MAINZER REGIONALFENSTER 'SOZIALE STADT' MOMBACH

1. PLANUNGSWERKSTATT HAUPTSTRASSE

**'Soziale Stadt' Mainz-Mombach
Planungswerkstatt Hauptstraße
Protokoll der 1. Planungswerkstatt**

Darmstadt, September 2009

Plan, Adler & Olesch

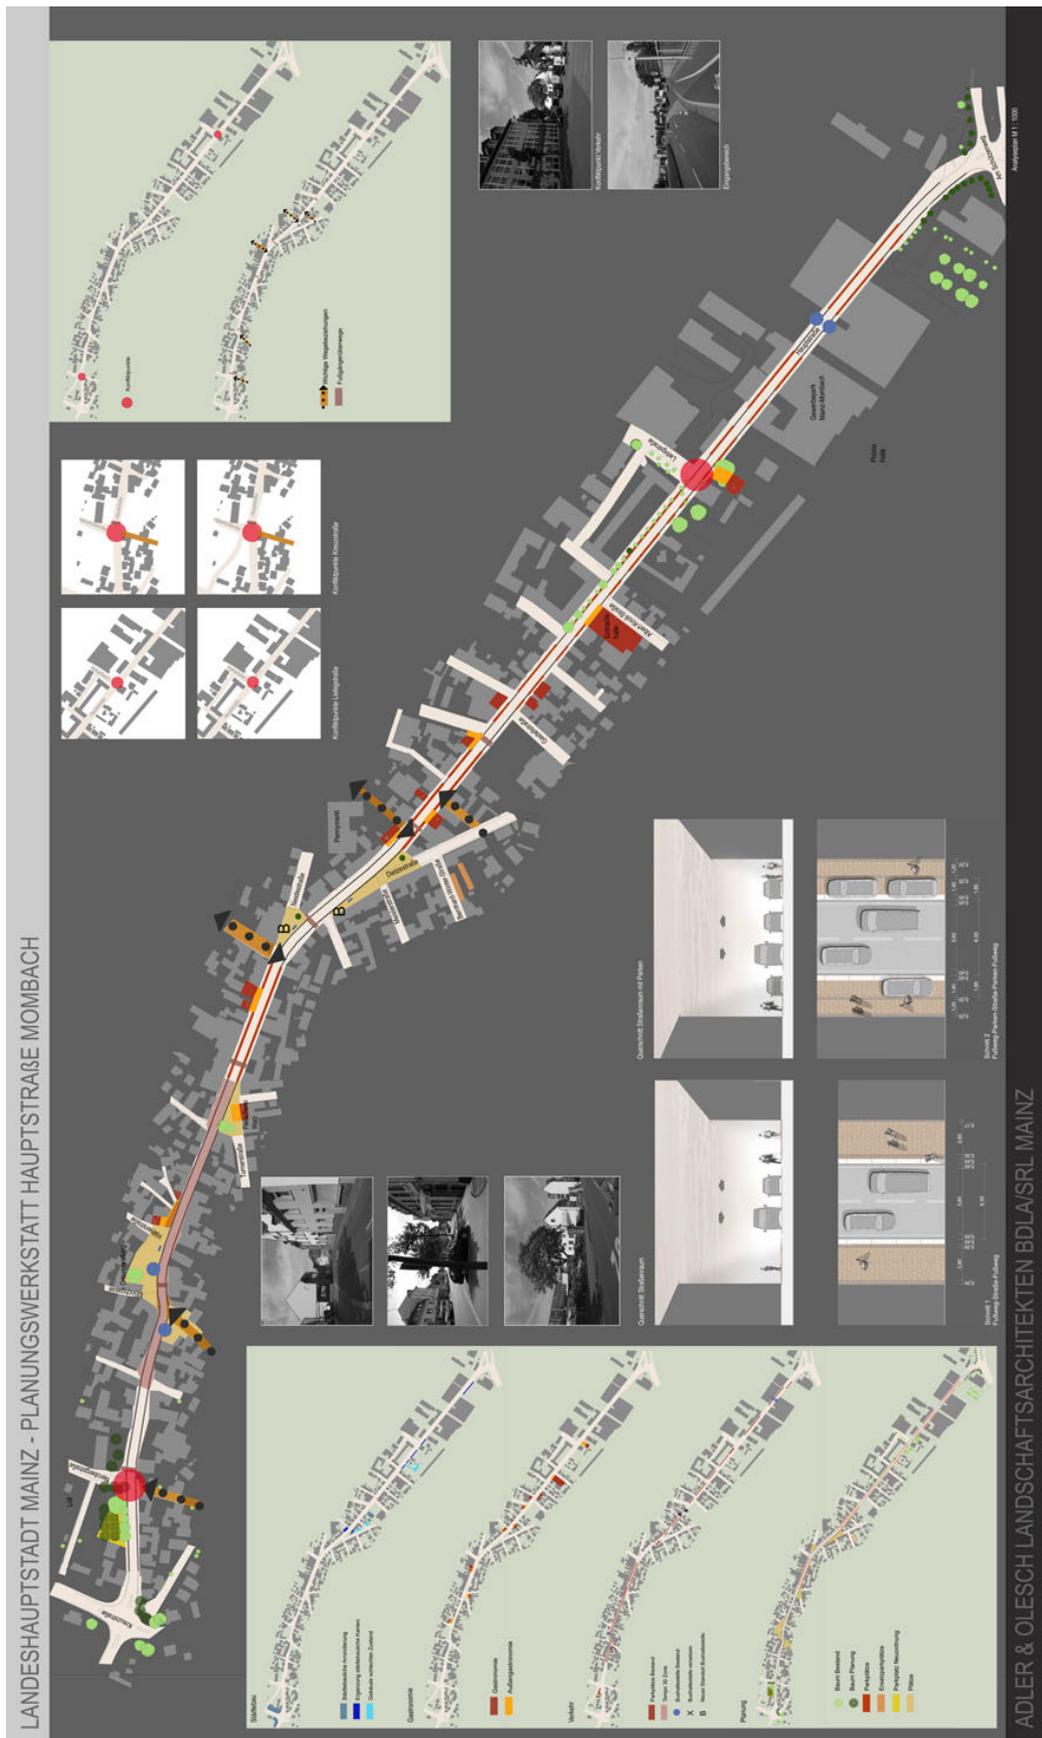
Durch Herrn Toobe wird allen Büros die Anregung gegeben, sich im Kontext der Aufgabenstellung mit dem Thema des Klimawandels und dessen Berücksichtigung in der Planung auseinanderzusetzen. Er regt an, einen Wasserlauf in die Gestaltung der Hauptstraße zu integrieren und / oder das Thema Quellen aufzugreifen.

Herr Gerz befürwortet die Anregung der Wiederbelebung von Quellen / Brunnen. Er gibt den Hinweis, den Platz gegenüber der Einmündung der Nestlestraße in die Hauptstraße in die Konzepte aufzunehmen.

Herr Jera stellt die Frage, wie die Bezeichnung des Bahnhofs als 'Drehscheibe' begründet ist.

Herr Prof. Topp befürwortet eine einfachere Gestaltung der Knotenpunkte. Er gibt den Hinweis, dass die Hauptstraße nicht nur aus verkehrlicher Hinsicht, sondern insbesondere hinsichtlich der Aufenthaltsqualität zu verbessern ist. Dies sollte im Konzept von Adler & Olesch stärker als bislang berücksichtigt werden. Die Errungenschaft der Tempo-30-Zone darf nicht aufgegeben werden. Zudem sollte es darum gehen, das notwendige Minimum an Parkplätzen und eine Bewirtschaftung der Parkstände, die dem Einzelhandel dienlich ist, herauszufinden. Von zusätzlichen Parkständen, die den Gestaltungsspielraum einschränken, sollte Abstand genommen werden. Hinsichtlich der Straßenbreite befürwortet er eine variable Breite und ein Ernst nehmen der Gehwegbreite. Er gibt den Hinweis, das Besondere der Hauptstraße, u.a. Ecken und Einmündungen, noch besser herauszuarbeiten.

Frau Bezzenberger weist darauf hin, dass dem Konzept momentan noch ein übergeordneter Entwicklungsgedanke fehlt. Die Identität und Qualität der Hauptstraße sollte in jedem Fall noch mehr herausgearbeitet werden.

Frau Prof. Lübke vermisst eine Analyse der heutigen Situation und ein Leitkonzept für die Hauptstraße; aus ihrer Sicht wurde zu schnell detailliert. Die Qualitäten und Identitäten der unterschiedlichen Straßenabschnitte sollten sich in einem Leitkonzept widerspiegeln. Sie plädiert dafür, dass die Entwicklung des Bahnhofs in Zusammenhang mit der Entwicklung der Hauptstraße gesehen werden sollte. Sie begrüßt das gewählte diskursive Planungsverfahren und weist darauf hin, dass frühzeitig auch die Grundstückseigentümer/innen eingebunden werden sollten.

Frau Meyer weist auf die hohe Bedeutung der Kreuzungspunkte beim LIDL-Markt und am Kreis des östlichen Stadtteileingangs hin. An der Einmündung Hauptstraße / Liebigstraße sollte

die Vorfahrtsstraße nach rechts noch mehr deutlich werden. Sie betont die hohe Bedeutung des Anbaus der Herz-Jesu-Kirche für die Gemeinde. Darüber hinaus erläutert sie, dass die Parkplatzsituation nicht anhand der reinen Anzahl bewertet werden kann, da diese an verschiedenen Stellen benötigt werden. Eine gute Gestaltung der Straße sollte dazu führen, dass die Parkplätze erst gar nicht vermisst werden.

Herr Gerz merkt an, dass die Zugangsstraßen auch als solche betrachtet werden sollten. Die Plätze an den Einmündungen weisen großes Gestaltungspotential auf, sie sollten daher in den weiteren Konzepten Berücksichtigung finden.

Herr Feldmann vermisst im Konzept von Adler & Olesch klare Aussagen zur Förderung der städtebaulichen Identität.

Herr Bitter antwortet, dass der Bahnhof in einer anderen Planungswerkstatt in dieser Art bezeichnet wurde und aus seiner Sicht als Umsteigepunkt intensiv genutzt wird. Er plädiert dafür, die Straße zum Bahnhof in das Planungsgebiet aufzunehmen.

Herr Schmitt erläutert, dass die Umfeldgestaltung des Mombacher Bahnhofs perspektivisch Gegenstand einer eigenständigen Planung sein wird. Einer Betrachtung der Verknüpfung des Bereichs mit der Hauptstraße steht jedoch nichts entgegen.
